Enquête Publique

SUR L'ELABORATION DU PLU

COMMUNE LES OMERGUES (04200)

PROCES-VERBAL DE SYNTHESE DES OBSERVATIONS DU PUBLIC

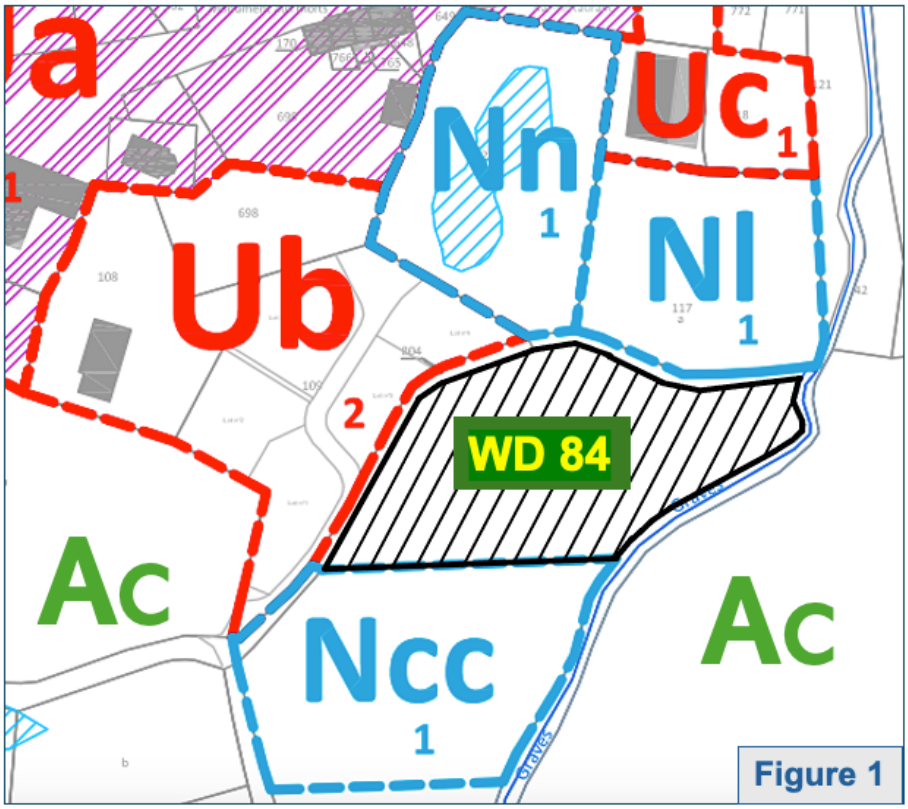
19 août 2026 N°2 Monsieur BLANC Gérard LES OMERGUES 04200	Propriétaire de la parcelle 0084 (Feuille 1 Section WD) Monsieur BLANC souhaite connaître la raison pour laquelle cette parcelle a été retirée de la zone Ub ?

Les modalités d'intégration et de déclinaison de l'objectif Zéro Artificialisation Nette (loi ZAN) instaurées par la loi Climat et Résilience du 22 août 2021, puis complété par la loi du 20 juillet 2023, a contraint le porteur de projet à réduire l'urbanisation de manière drastique par rapport à la Carte Communale (CC). Ainsi, initialement située en zone constructible au niveau de la CC, la parcelle WD0084 (Cf. figure 1), jouxtant la zone d'habitat périphérique (zone Ub), se trouve maintenant en zone Agricole Constructible (zone Ac). Par ailleurs, elle est enclavée entre une zone naturelle à protéger (Nn), une zone naturelle réservé à des activités sportives et de loisirs au nord (Nl) et une zone réservée au camping-caravaning au sud (Ncc). Commentaire(s) éventuel(s) du Porteur de Projet.

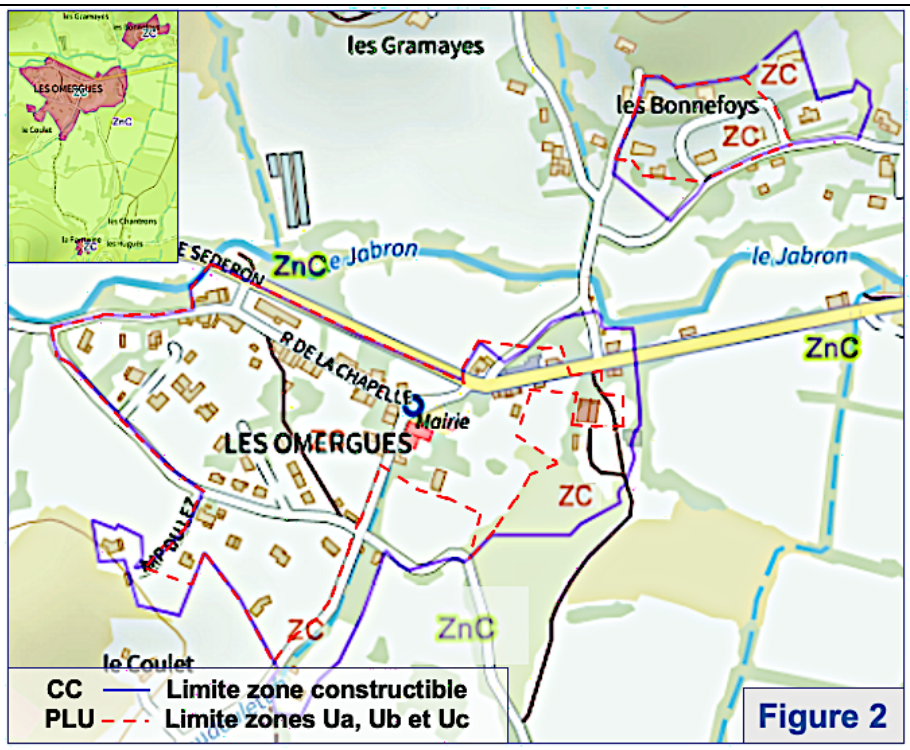
LES OMERGUES 04200	1)Ainsi, plusieurs terrains, historiquement considérés comme constructibles et transmis au fil des générations au sein de familles établies de longue date à Les Omergues, se trouvent aujourd'hui déclassés ou menacés de perdre leur caractère constructible. 2)En outre, un lotissement sur des terrains communaux a vu le jour juste avant l'arrêt du PLU, ce qui n'aurait jamais pu être fait dans le cadre du PLU actuel car il se trouve sur une zone humide et donc inondable. 3)Qu'en est-il des terrains de l'ancienne scierie qui devaient être achetés par la mairie pour en faire des terrains à vocation artisanale ? 4)Par ailleurs, la pétitionnaire indique s'être lancée à la hâte dans la construction d'une habitation sur une information ''erronée'' (perte de la constructibilité des dents creuses) formulée par le porteur de projet qui s'octroie donc, d'après elle, un pouvoir de décision qui n'a pas lieu d'être au regard des règles d'urbanisme. 5)En conclusion, Madame BLANC demande que le projet de PLU fasse l'objet d'un examen particulièrement attentif au sujet de la répartition des terrains constructibles qui semble favoriser les terrains communaux au détriment des terrains privés, historiquement constructibles.

1) Il est vrai qu'un certain nombre des terrains anciennement constructibles sur les zones Zc de la Carte Communales (CC), délimitées par une ligne de couleur violette sur la figure 2 ci-après, ne seront prochainement plus constructibles. En effet, comme on peut le constater au niveau du diagnostic communal en page 39 du Rapport de Présentation (RP), la carte communale disposait initialement de 2,95 ha constructibles (soit 27 constructions possibles) au village et de 0,67 ha constructibles (soit 7 constructions possibles) au niveau du lotissement des Bonnefoys. Cependant, les modalités d'intégration et de déclinaison de l'objectif Zéro Artificialisation Nette (loi ZAN) instaurées par la loi Climat et Résilience du 22 août 2021, puis complété par la loi du 20 juillet 2023, a contraint le porteur de projet à réduire l'urbanisation de manière drastique par rapport à la CC (Cf. Rapport de Présentation en page 99). Notons par ailleurs que le fait de ne pas être couvert par un Schéma de Cohérence Territorial, restreint d'autant les possibilités d'urbanisation de la commune. Rappel : La loi ZAN (Zéro Artificialisation Nette), issue de la loi Climat et Résilience, vise à stopper l'étalement urbain. Elle impose de réduire de 50 % la consommation d'espaces naturels et agricoles d'ici 2031 et d'atteindre zéro artificialisation nette en 2050. Comme on peut le voir sur la figure de la page suivante, cela se traduit par une réduction importante du nombre de parcelles à bâtir.

En effet, la superposition de la limite de la zone constructible (ZC) de la Carte Communale, matérialisée par une ligne de couleur violette, avec la limite des zones urbanisées Ua, Ub et Uc du PLU, matérialisée par des tirets en pointillés de couleur rouge, confirme la diminution de la zone constructible induite par le passage de la CC au PLU.
En termes de superficie, le passage de la CC au PLU se traduit par une réduction de 33,71 % de la surface constructible, celle-ci passant de 12,55 ha à 8,32 ha (Cf. § 1.4.3. en page 13 du rapport du commissaire enquêteur.

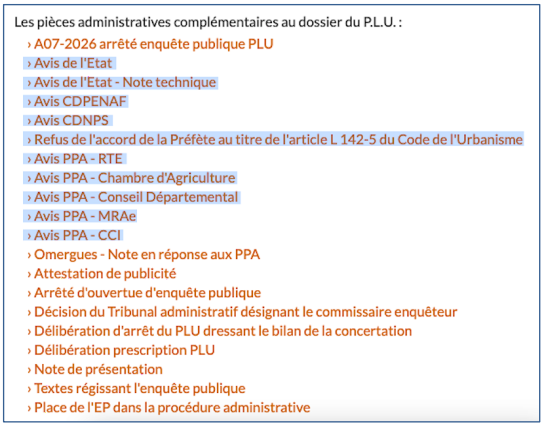
4 septembre 2026 N°14 Madame COIGNARD Marie-Armande Monsieur FABRE David	Les deux personnes listées ci-contre, résidant sur la commune des Omergues, sont venues me rencontrer lors de ma deuxième permanence pour s'informer sur le zonage du PLU ainsi que sur les modalités de son approbation éventuelle après l'enquête publique en cours. Questions orales posées par les pétitionnaires : 1) Les zones AC du PLU sont-elles réellement des zones constructibles ? 2) A quoi correspond la zone Ap ? Ne pourrait-elle pas être étendue aux zones agricoles comportant un patrimoine historique à protéger, comme les bories par exemple ? 3) Pour quelle raison le projet de PLU n'a-t-il pas été réécrit (suppression des nouveaux parcs photovoltaïques) avant l'ouverture de l'enquête publique ?

2) Concernant les avis ''favorables des enquêtes préalables'', le dossier du PLU comporte un document rassemblant les avis et observations des PPA sur le projet de PLU, comme en témoigne la capture d'écran jointe ci-après, tirée du site relatif au projet de PLU mis en ligne sur la mairie des Omergues.

Les pièces administratives complémentaires au dossier du P.L.U. :
› A07-2026 arrêté enquête publique PLU
› Avis de l'Etat
› Avis de l'Etat - Note technique
› Avis CDPENAF
› Avis CDNPS
› Refus de l'accord de la Préfète au titre de l'article L 142-5 du Code de l'Urbanisme
› Avis PPA - RTE
› Avis PPA - Chambre d'Agriculture
› Avis PPA - Conseil Départemental
› Avis PPA - MRAe
› Avis PPA - CCI
› Omergues - Note en réponse aux PPA
› Attestation de publicité
› Arrêté d'ouvertue d'enquête publique
› Décision du Tribunal administratif désignant le commissaire enquêteur
› Délibération d'arrêt du PLU dressant le bilan de la concertation
› Délibération prescription PLU
› Note de présentation
› Textes régissant l'enquête publique
› Place de l'EP dans la procédure administrative
